Beschluss-Vorlage 2021/0216 zur Sitzung am 15.06.2021  
 des PLANUNGS- UND BAUAUSSCHUSSES

Betreff: Bauantrag: Neubau eines Edeka-Marktes mit Cafe, Getränkemarkt und Parkdeck, Fl.Nr. 963,  
 Gabriele-Münter-Straße 2

Auszug aus dem amtlichen Lageplan

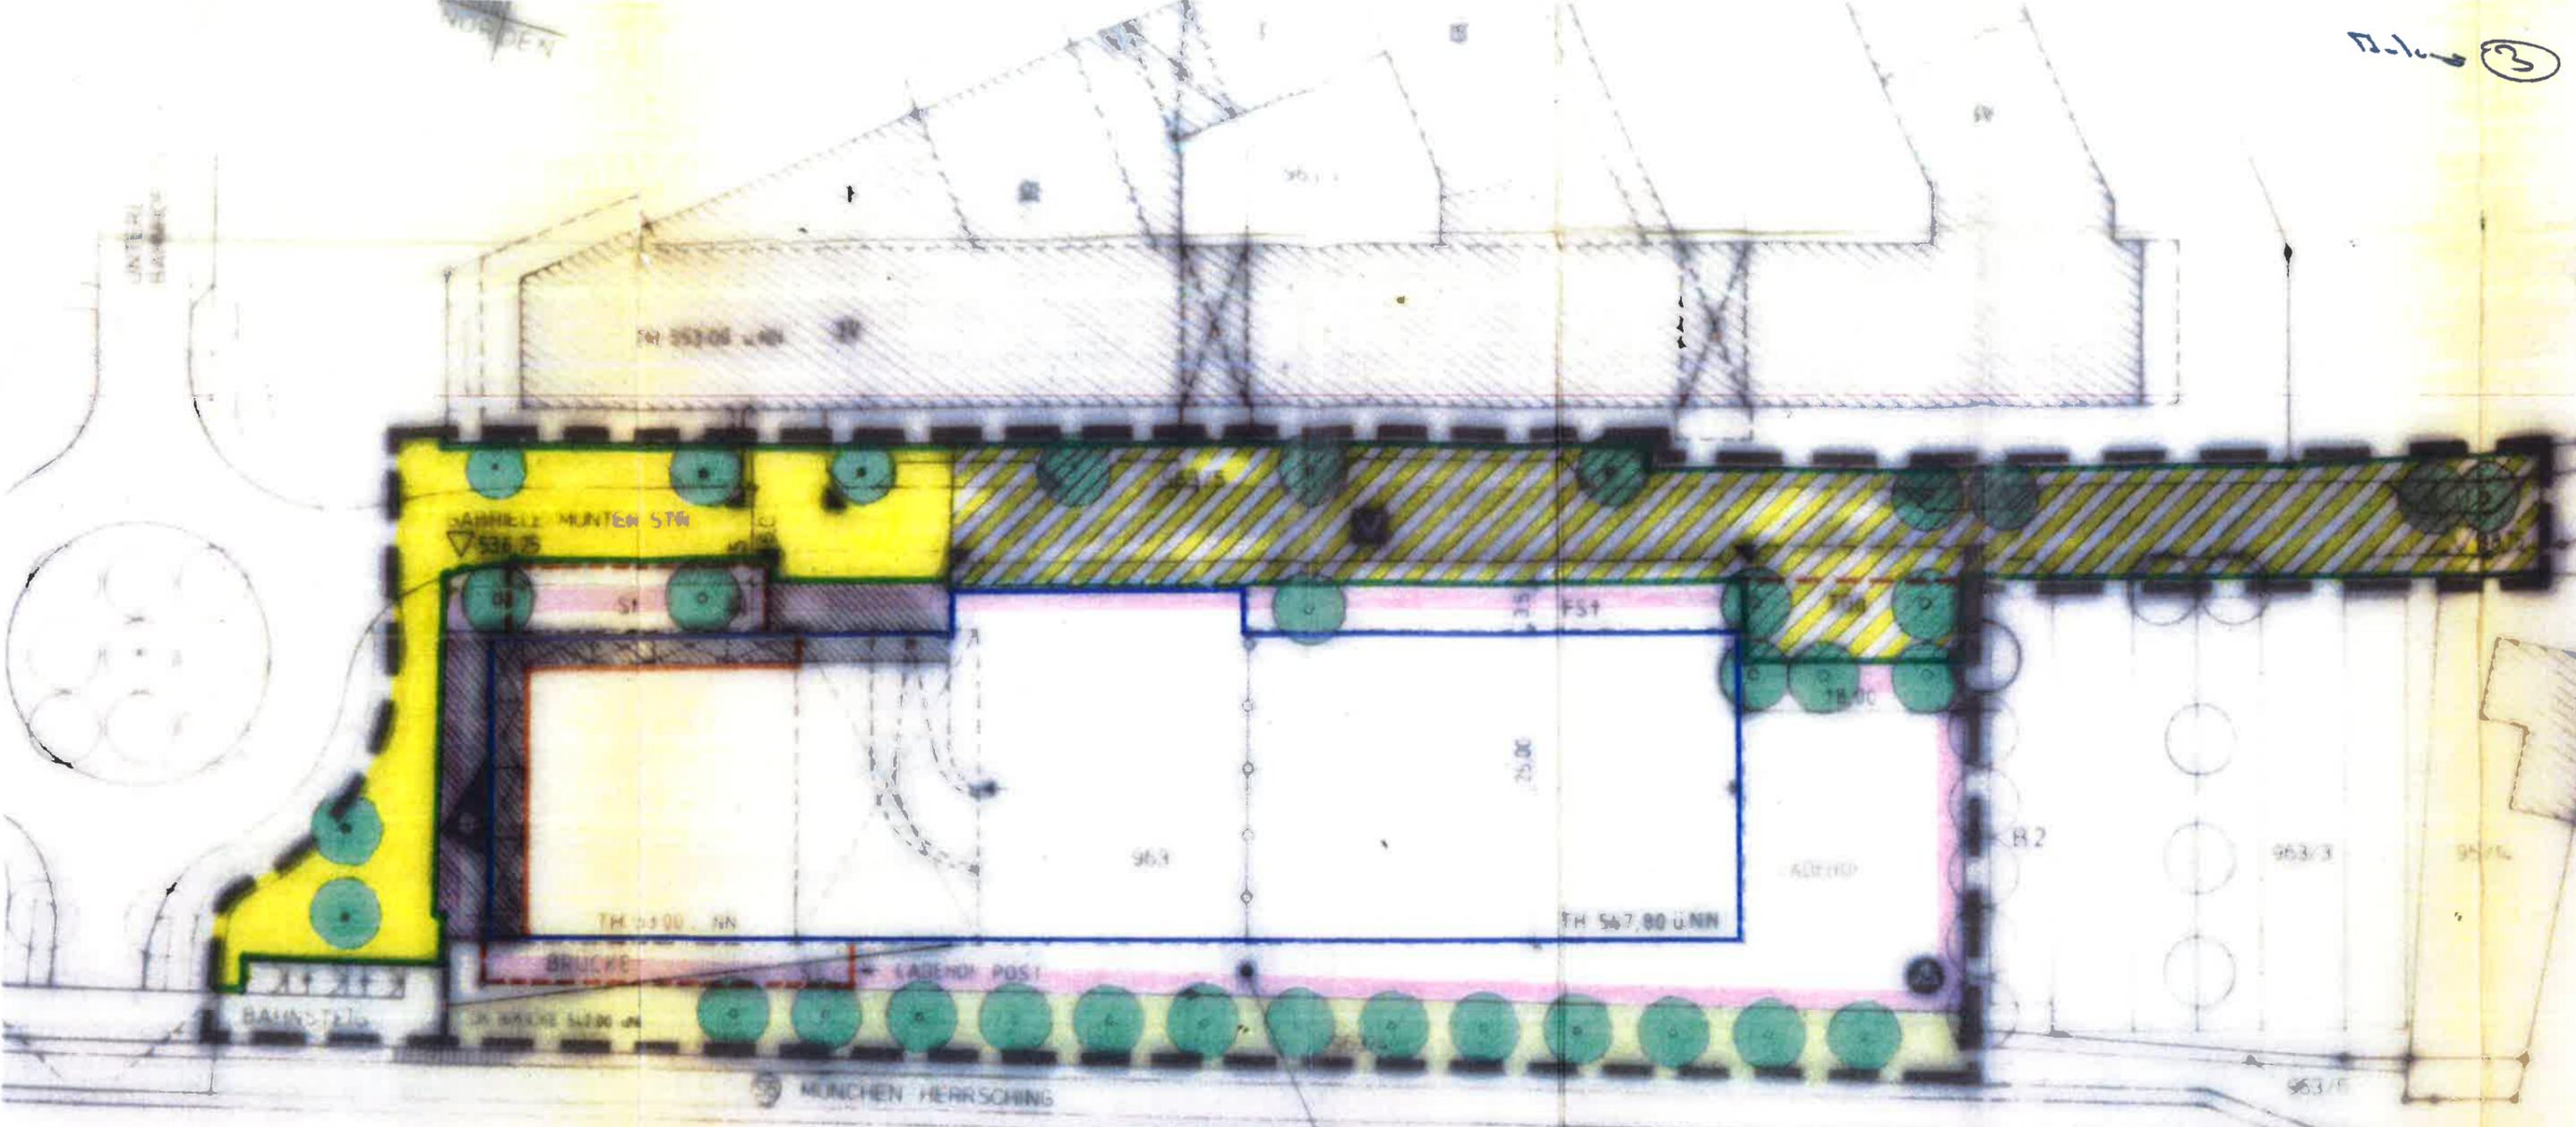
Zum einen ist im Anlieferhof im Osten des Grundstückes eine ca. 60 qm große Überdachung geplant. Diese Überdachung befindet sich außerhalb des östlichen Bauraumes. Nachdem diese Überdachung den Lärmschutz erhöht und städtebaulich unproblematisch ist, kann dieser Befreiung aus der Sicht der Verwaltung zugestimmt werden.

Außerdem ist in diesem Ladehof hinter dem Zufahrtsbereich zu den beiden Parkdecks eine weitere erforderliche Trafostation vorgesehen. Auch diese Trafostation befindet sich außerhalb der Baugrenzen. Städtebaulich Bedenken bestehen hiergegen ebenfalls keine.

Des Weiteren wird die nördliche Baugrenze um ca. 1,20 m durch eine 5,5 m lange Fluchttreppe in das Untergeschoss überschritten.

Die südliche Baugrenze wird um ca. 65 cm durch ein Fluchttreppenhaus vom Dachgeschoß bis zum Zwischengeschoss überschritten. Auch diese Baugrenzenüberschreitungen sind städtebaulich untergeordnet und berühren die Grundzüge der Planung nicht, so dass auch diesen Befreiungen zugestimmt werden kann.

Eine weitere Überschreitung ist im Westen des Gebäudes geplant. Aufgrund des unterschiedlichen Höhenniveaus entlang der Gabriele-Münter-Straße befindet sich der Erdgeschossfußboden ca. 95 cm höher als der Vorplatz. Um den Höhenunterschied auszugleichen, soll eine Treppe incl. einer behindertengerechten Rampe und Sitzmöglichkeit errichtet werden (vgl. Anlage 2 – Ansicht Westen). Diese multifunktionale Erschließungsanlage weicht ca. 1,80 von der Baulinie ab.

Aus der Sicht der Verwaltung integriert sich ist die Erschließung in den Zugangsbereich gut in die Platzgestaltung ein, so dass keine städtebaulichen Bedenken bestehen.

Mit den beantragten Befreiungen (Überdachung Ladehof, Trafostation, Fluchttreppe Nord und Süd, Erschließungsanlage, Geschoßfläche, Gebäudehöhe, Umwandlung Stellplätze) besteht Einverständnis.
